Nr postępowania: GUM2023ZP0039

postępowanie o udzielenie zamówienia publicznego prowadzone w trybie przetargu nieograniczonego, na podstawie art. 132 ustawy z dnia 11 września 2019 r. - Prawo zamówień publicznych (Dz. U. z 2022 r. poz. 1710 ze zm.) pn. **Budowa Uniwersyteckiego Centrum Stomatologicznego Gdańskiego Uniwersytetu Medycznego przy ul. M. Skłodowskiej – Curie w Gdańsku.**

Gdański Uniwersytet Medyczny jako Zamawiający, na podstawie art. 135 ust. 2 i 6 ustawy Pzp, udziela odpowiedzi na pytania, które wpłynęły w niniejszym postępowaniu.

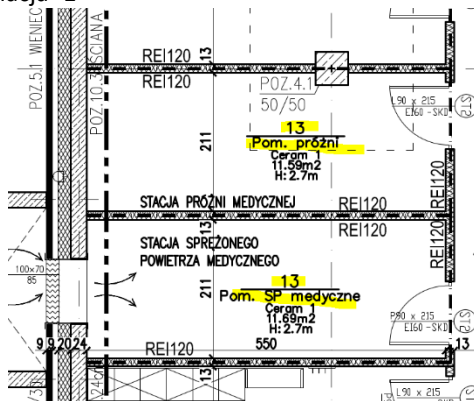
Prosimy o wyjaśnienie rozbieżności w dok. przetargowej:

Kondygnacja -1- na rzucie zaznaczone zostały 2 pomieszczenia: nr 14-o pow. 13,64m² i nr 15 o pow. 7,86m²

W zestawieniu tabelarycznym pomieszczeń pom. nr 14- o pow. 10,98m², pom.nr. 15-o pow. 10,73m²- która wersja prawidłowa?

Obowiązuje rzut architektoniczny projektu wykonawczego poziom -1.

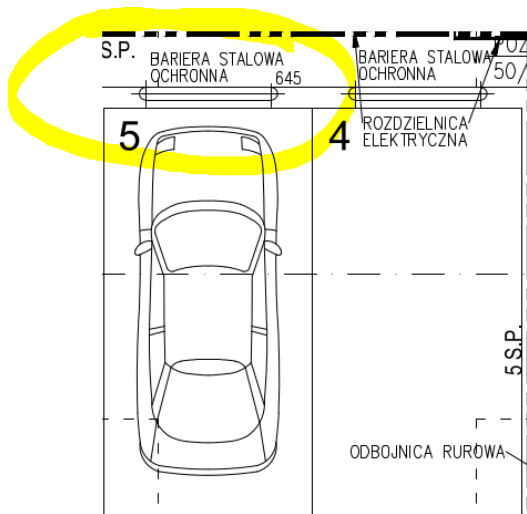
Kondygnacja -1

Na rys. wydzielone zostały 2 pomieszczenia nr 13: pom. próżni i sp.medyczne, w zestawieniu tabelarycznym natomiast jedno pomieszczenie Archiwum- którą wersję należy przyjąć do wyceny?

Do oferty należy przyjąć pomieszczenia techniczne – próżni i sp.medyczne.

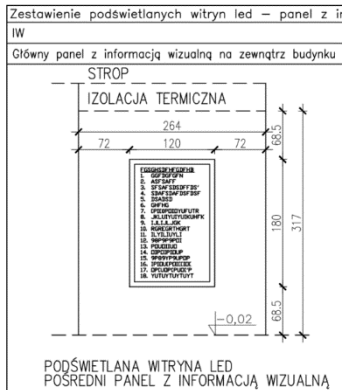
Prosimy o potwierdzenie, że balustrady znajdujących się na koronie murów oporowych opisane na str. 197 „„PW_OPIS ARCHITEKTURA_C.Stomatologii w Gdańsku” są poza zakresem oferty. Brak pozycji w przedmiarze.

Balustrady znajdujące się na koronie murów oporowych .opisane na str. 197 „„PW_OPIS ARCHITEKTURA_C.Stomatologii w Gdańsku” **są w zakresie przedmiotu zamówienia**.
